Dossier d'Enregistrement – Ancien UIOM du Grand
Angoulême à la Couronne (16)

Réponse à la demande de compléments

Numéro du projet : 20MAT069

Figure 1 : Situation de la zone d'aspiration vis-à-vis des zones d'effets

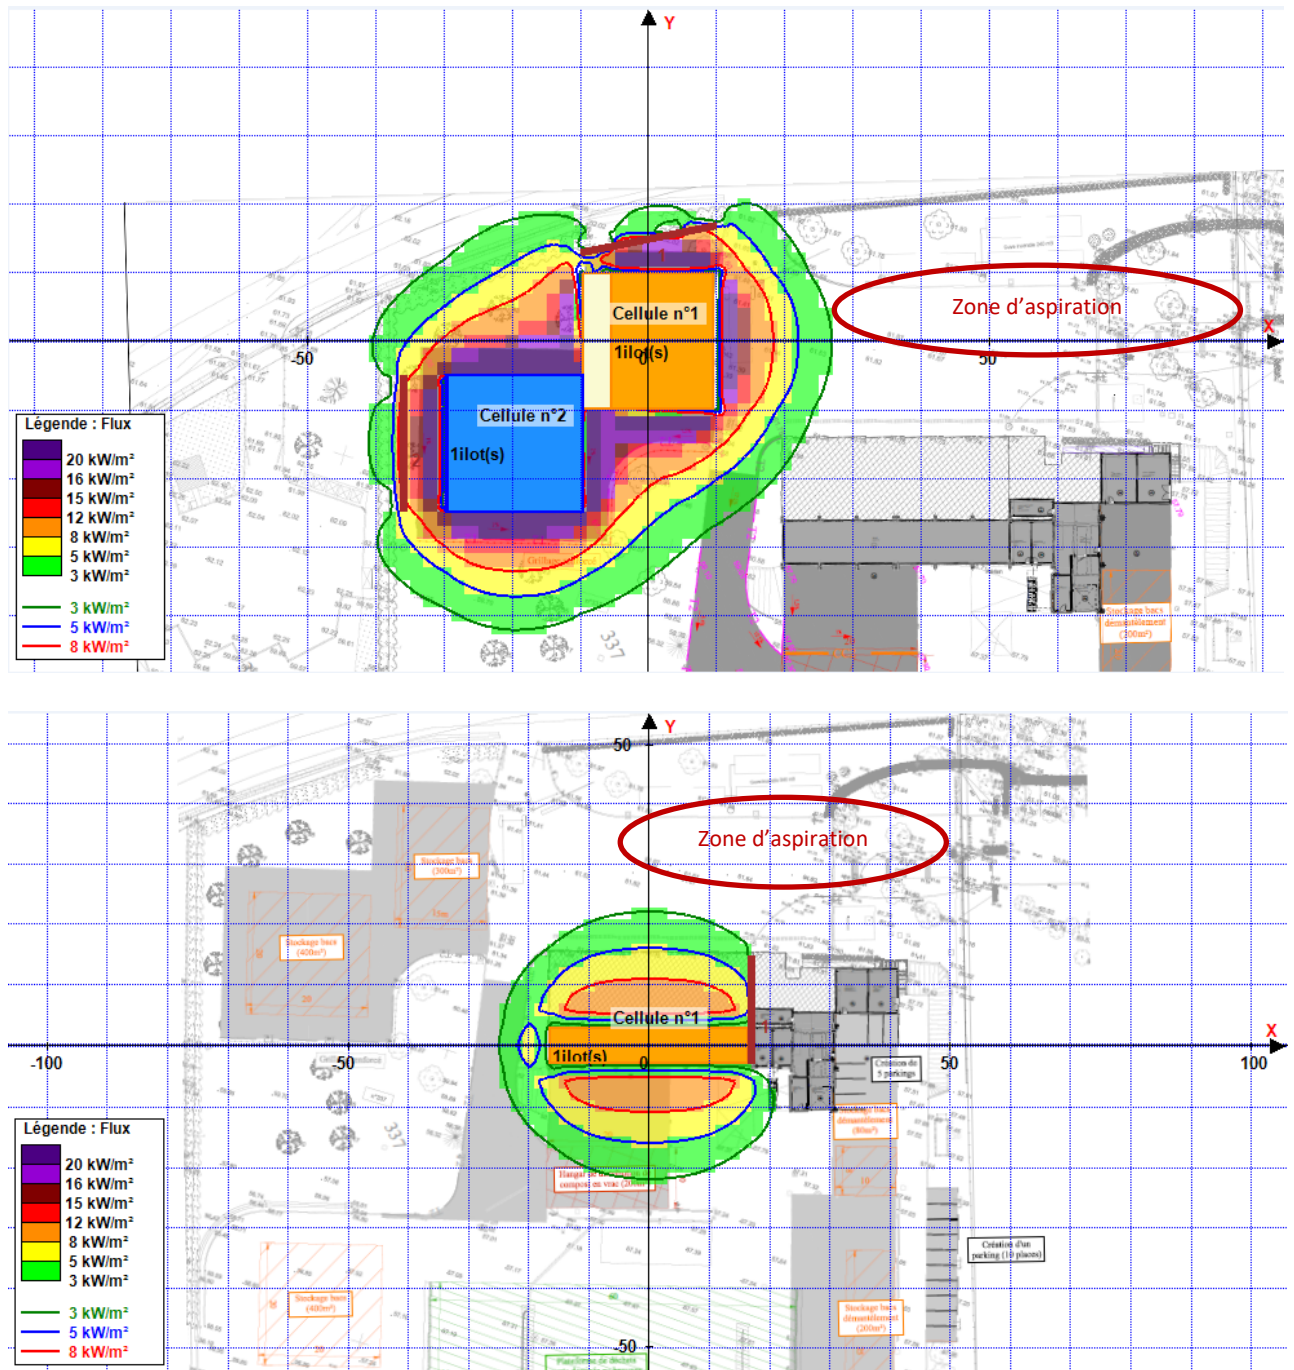
- Insuffisance 1 : justification du dépôt de la demande de permis de construire ;
- Insuffisance 2 : la carte d'implantation doit être corrigée et faire apparaître la bonne échelle (échelle 1/25 000 exigée) ;
- Insuffisance 3 : les calculs du dimensionnement des besoins en eau pour la défense extérieure contre l'incendie et des rétentions associées doivent être repris et établis à partir des versions de juin 2020 des guides D9 et D9A du Centre National de Prévention et de Protection (CNPP) ;
- Insuffisance 4 : les installations classées sous la rubrique ICPE 2716-1 doivent être mises en conformité avec les obligations de garanties financières prévues à l'article L.516-1 du code de l'environnement : le dossier déposé d'aborde pas ce sujet. Il devra par conséquent être traité dans les compléments à fournir.

Par ailleurs, la zone d'aspiration pour les pompiers est située en dehors des zones d'effets, ce qui assure l'intervention des services de secours en toute sécurité sur le site.
